Предложение о внесении поправок серии 03 к Правилам ООН № 100

Воспроизведенный ниже текст был подготовлен экспертом от Российской Федерации в целях идентификации электрических транспортных средств. Изменения к нынешнему тексту Правил № 100 выделены жирным шрифтом (новые положения) или зачеркиванием (исключенные элементы).

Рисунок 11.1- Размещение на транспортном средстве категории М1

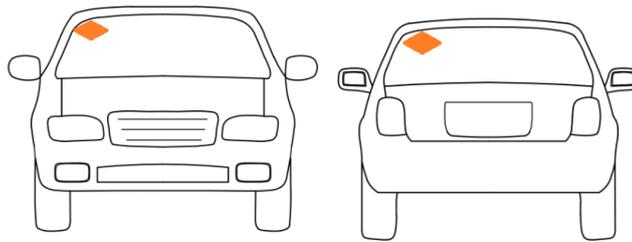
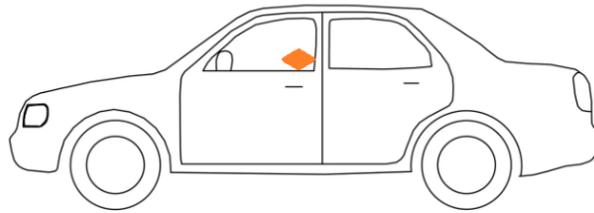
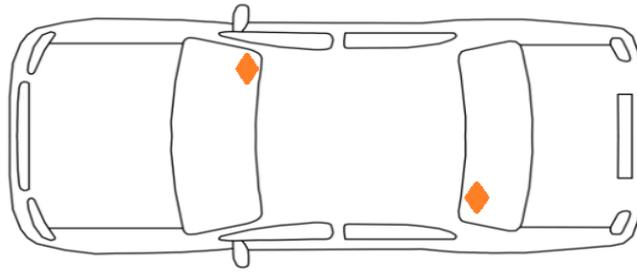
Идентификационная наклейка на транспортных средствах категорий М1 и N1 размещается с четырех сторон (рисунок 11.1, 11.3):

- спереди: верхний угол лобового стекла со стороны пассажира;
- справа и слева: в нижнем углу бокового стекла возле стойки кузова В;
- сзади: верхний угол заднего стекла со стороны водителя. При отсутствии заднего стекла на заднюю часть кузова со стороны водителя.

Рисунок 11.2- Размещение на транспортном средстве категории М2 и М3

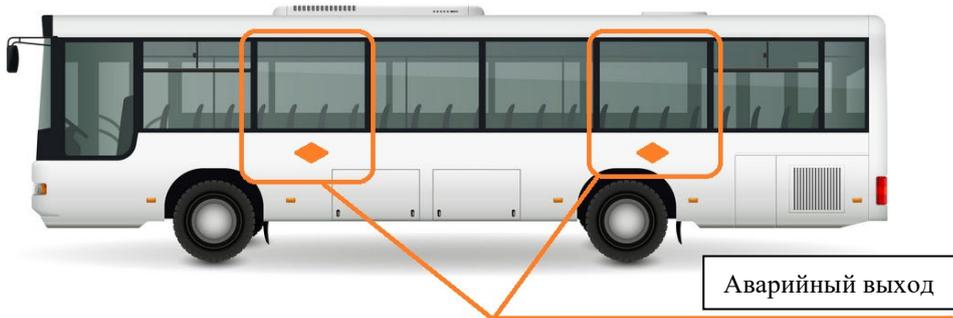
Идентификационная наклейка на транспортных средствах категорий М2 и М3 размещается с четырех сторон и опционально на крыше (рисунок 11.2):

- спереди: со стороны дверей салона на лобовом стекле или кузове (наклейка должна контрастировать с фоном);
- сзади: со стороны водителя на заднем стекле или кузове (наклейка должна контрастировать с фоном);
- справа и слева: снаружи дверей с правой (в случае транспортных средств, предназначенных для левостороннего движения) либо с левой (в случае транспортных средств, предназначенных для правостороннего движения) стороны, а также с противоположной стороны у аварийных выходов
- сверху: на крыше возле аварийного выхода

Рисунок 11.4 Размещение на транспортном средстве категории N2

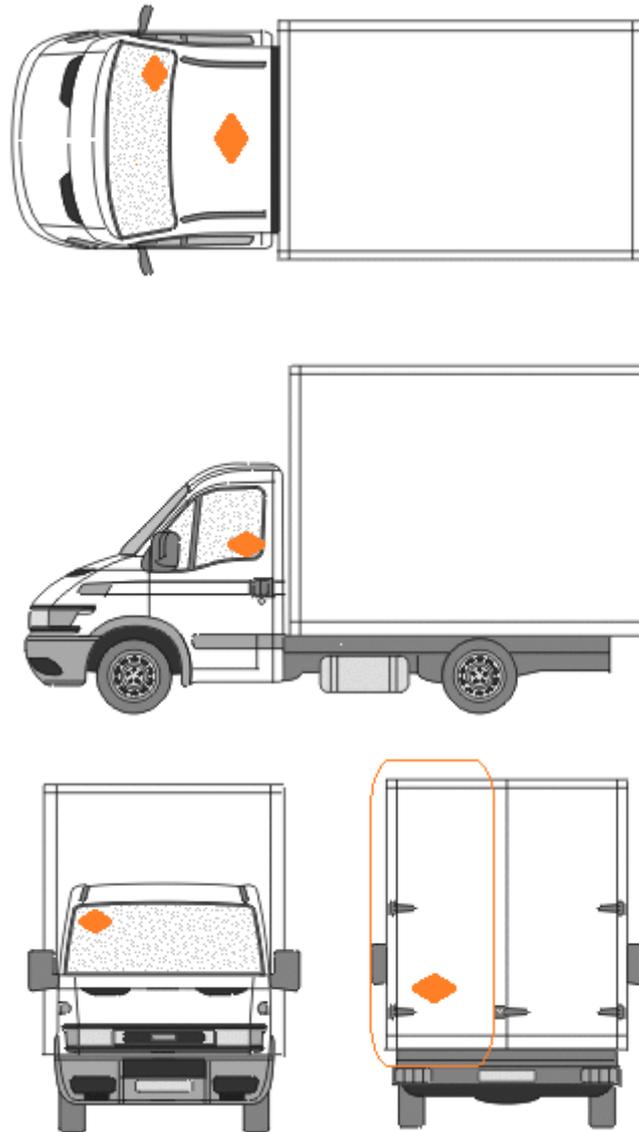
Идентификационная наклейка на транспортных средствах категорий N2 размещается с четырех сторон и опционально на крыше (рисунок 11.4):

- спереди: верхний угол лобового стекла со стороны пассажира;
- справа и слева: в нижнем углу бокового стекла возле стойки кузова В;
- сзади: верхний угол заднего стекла со стороны водителя. При отсутствии заднего стекла на заднюю часть кузова со стороны водителя.

Рисунок 11.5 Размещение на транспортном средстве категории N3

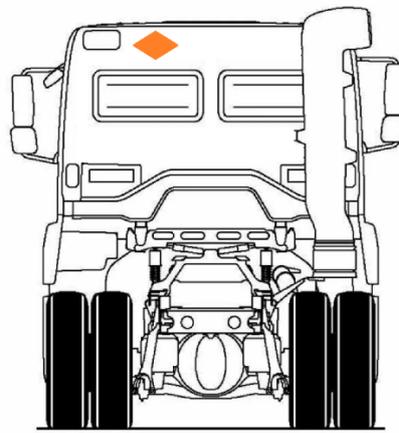
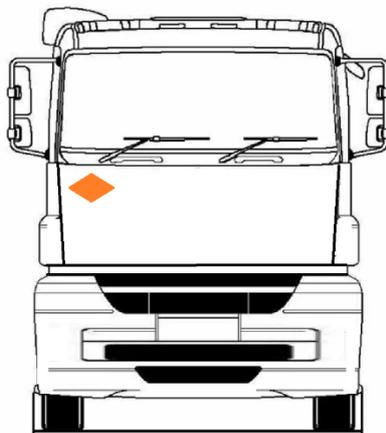
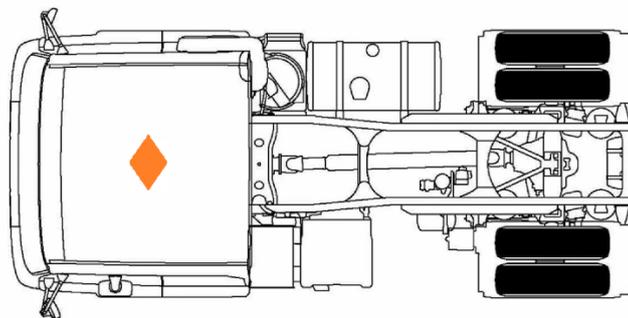
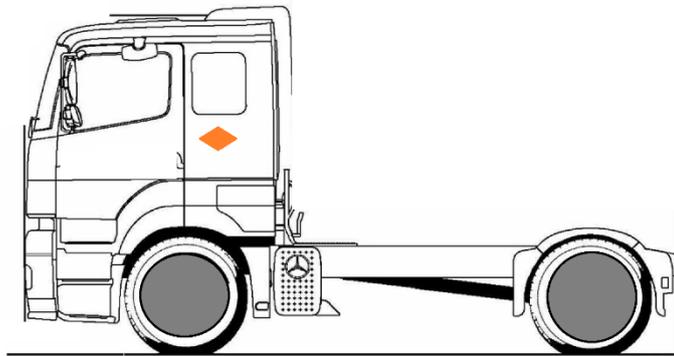
Идентификационная наклейка на транспортных средствах категорий N3 размещается с четырех сторон и опционально на крыше (рисунок 11.5):

- спереди: со стороны пассажира на лобовом стекле или кузове (наклейка должна контрастировать с фоном);
- справа и слева: снаружи дверей
- сзади: верхний угол заднего стекла со стороны водителя. При отсутствии заднего стекла на заднюю часть кузова со стороны водителя.
- сверху возле аварийного выхода.
